监理工作联系单

工程名称：安吉弘扬太阳能 6.1MW 屋顶分布式光伏发电项目 编号：ZHDZH-004

主题：关于峰晖电缆沟开挖事宜

附图

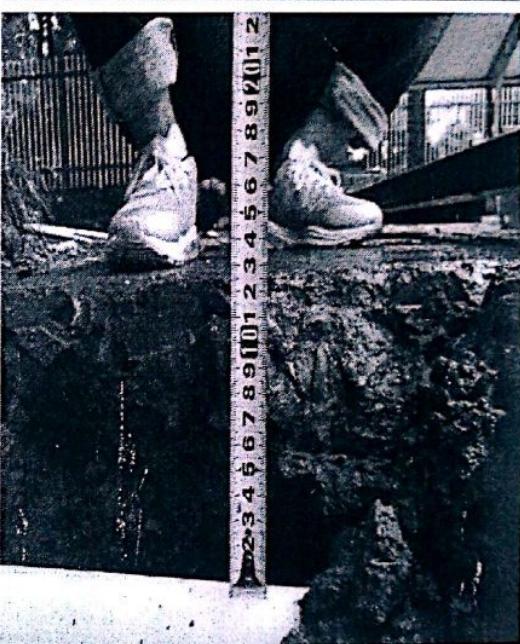
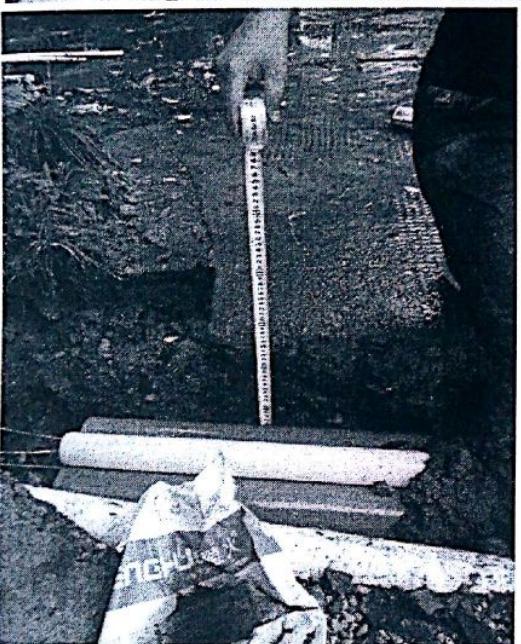
内容：经监理单位检查发现，贵单位在峰晖厂区电缆沟施工中存在问题；峰晖电缆沟开挖深度不符合规范要求；主干道电缆沟预埋管要用钢管；对上述存在的问题，要求贵单位立即整改；产生的责任由贵单位全部承担。
